NOTA INTEGRATIVA INERENTE IN PIANO DI RIPRISTINO AMBIENTALE A CESSAZIONE DELL'ATTIVITA' PER L'IMPIANTO EUROCORPORATION, V. DE CATTANI, 178 – FIRENZE.

La presente nota è volta a rispondere alle richieste di chiarimenti in relazione al Piano di Ripristino per l'area a cessazione dell'attività contenuto all'interno della relazione tecnica di accompagnamento domanda AIA del dicembre del 2014 (cfr paragrafo 13 del documento) e rappresenta un'integrazione/revisione del piano presentato

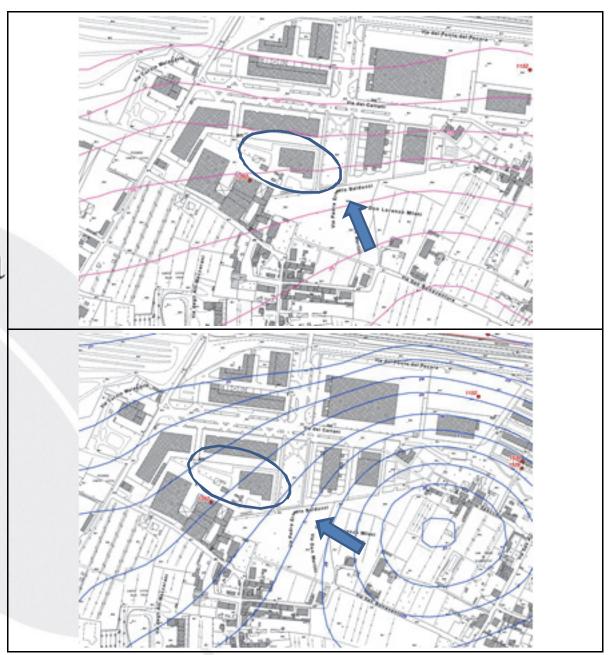
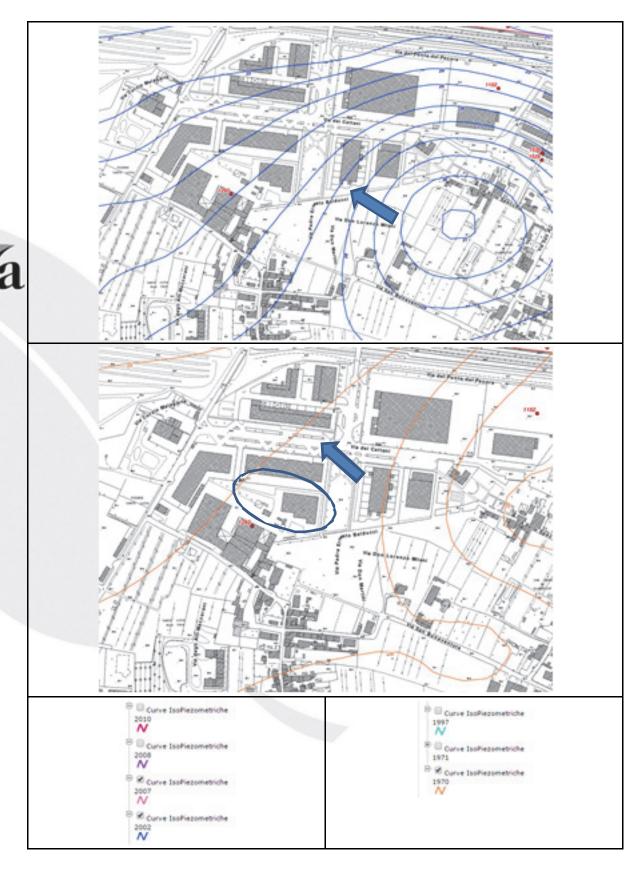
La posizione e identificazione rispetto al deflusso della falda del Pz1 era stata effettuata prendendo a riferimento studi idrogeologici di ampia scala disponibili tra cui lo "studio della pianura alluvionale del comune di Firenze" (Pranzini et alii, 2002). Dalle cartografie consultate relative agli anni 1970, 1997, 2002 e 2007 (non sono disponibili dati per gli anni 2008 e 2010) risulta sempre un andamento di deflusso sotterraneo prevalente da SSE verso NNW

In ragione di tale andamento era stata ipotizzata l'ubicazione monte (Pz2) e valle (Pz1) dei due piezometri. Di seguito si riportano i valori di lettura dei livelli statici rilevati nei vari anni, desunti dai rapporti periodici redatti da Lorica, incaricata dei campionamenti.

•	Principali macchinari (trituratore)			
•	Zone stoccaggio rifiuti pericolosi			
•	Vasche interrate accumulo AMPP			
•	Cisterna interrata gasolio autotrazione e pompa erogazione

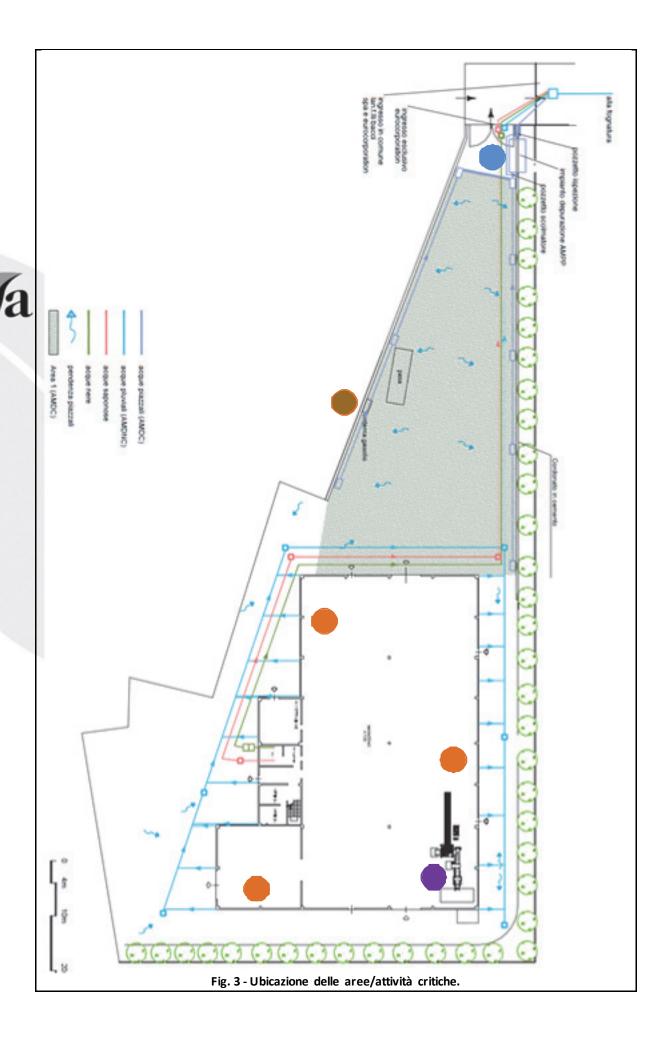
Per quanto riguarda il piano d'investigazione da mettere in atto a cessazione dell'attività si propone, alla luce delle integrazioni/chiarimenti richiesti e fermo restando quanto già presentato una sua revisione per i campionamenti del terreno. Di seguito si propone una planimetria sintetica riportante l'ubicazione della rete di collettamento delle Acque Meteoriche del piazzale potenzialmente inquinate e l'ubicazione di altre aree ritenute potenzialmente più critiche ai fini ambientali, che sono di seguito descritte:

- 1. Per il serbatoio di stoccaggio del gasolio, pur in presenza di dotazione di presidi ambientali, non è escludibile la possibilità di sversamenti durante le operazioni di rifornimento/caricamento. A tale scopo a cessazione dell'attività si propone di indagare tale area con la realizzazione di un sondaggio (\$1) con sonda a carotaggio continuo o un saggio con escavatore nel punto di ubicazione del serbatoio per il prelievo di campioni di terreno. Si prevede di prelevare, con le metodiche previste dal D.lgs. 152/2006, un campione alle profondità: 0 1,0 m; 1,0 2,0 m e 2,0 3,0 m per complessivi n. 3 campioni di terreno;

- 2. Per quanto riguarda la rete di collettamento e l'impianto di trattamento delle AMD anche se la legge le considera potenzialmente contaminate non si ravvisano particolari problematiche, poiché i rifiuti presenti sul piazzale sono stoccati in cassoni chiusi e sono di tipo non pericoloso. Per il resto il piazzale è adibito unicamente a viabilità dei mezzi in ingresso e uscita dall'impianto. Tuttavia non è escludibile a priori il dilavamento, insieme alle AMD, anche di prodotti tipo gasolio in caso di sversamenti/incidenti da mezzi e dal serbatoio di stoccaggio fuori terra. In quest'ottica si prevede alla dismissione dell'attivitàe dopo aver ripulito la rete di adduzione e svuotato l'impianto, di eseguire un sondaggio (\$3) con sonda carotaggio continuo o un saggio con escavatore nel punto di ubicazione dell'impianto di trattamento delle AMD per il prelievo di campioni di terreno. Si prevede di prelevare un campione alle profondità: 0 1,0 m; 1,0 2,0 m e 2,0 3,0 m a partire dalla profondità del piano di imposta della vasca di trattamento. La rete di adduzione delle AMD non si ritiene problematica poiché realizzata recentemente e non vi si ha ristagno di reflui, che defluiscono per gravità verso l'impianto di trattamento il cui terreno adiacente sarà oggetto d'indagine;

- 3. Per quanto riguarda lo stoccaggio di tutti i rifiuti pericolosi questo avverrà internamente al capannone in contenitori a tenuta a norma di legge. Il capannone è dotato di pavimentazione industriale impermeabile. Oltre a ciò per tutti i rifiuti pericolosi è prevista unicamente la messa in riserva finalizzata all'ottimizzazione dei quantitativi per successivi trasferimenti ad altra destinazione. In ragione di ciò si ribadisce che non si ritiene opportuno la previsione di sondaggi internamente al capannone salvo evidenza di rotture della pavimentazione all'atto della cessazione dell'attività per non comprometterne l'integrità e l'utilizzo futuro. Tuttavia si prevede l'esecuzione di un sondaggio con sonda a carotaggio continuo o un saggio con escavatore (S2) nella porzione di piazzale immediatamente adiacente all'ingresso del settore di stoccaggio neon, pile, batterie, etc. Dal sondaggio saranno prelevati un campione di terreno alle profondità: 0 1,0 m; 1,0 2,0 m e 2,0 3,0 m per complessivi n. 3 campioni da analizzare;

- 4. Per il trituratore valgono le medesime considerazioni fatte sopra (posto al chiuso su pavimento impermeabile) oltre che evidenziare che è adibito alla triturazione grossolana di rifiuti non pericolosi ed è privo di camini di emissione in atmosfera. In ragione di ciò non si prevede l'esecuzione di sondaggi specifici salvo evidenze di rottura/danneggiamento della pavimentazione nella zona di ubicazione al momento della dismissione dell'attività.
